ИЗМЕНЕНИЕ № 2

ОСТ 108.275.63-80

Блоки хомутовые с траверсой для подвесок трубопроводов ТЭС и АЭС.  
Конструкция и размеры

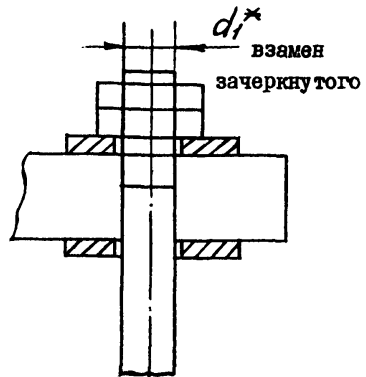
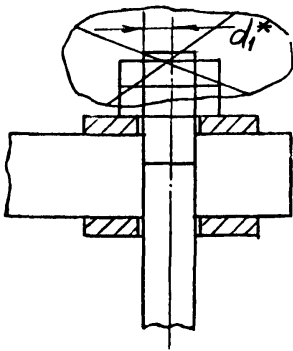
Изменить обозначение размера на чертеже:
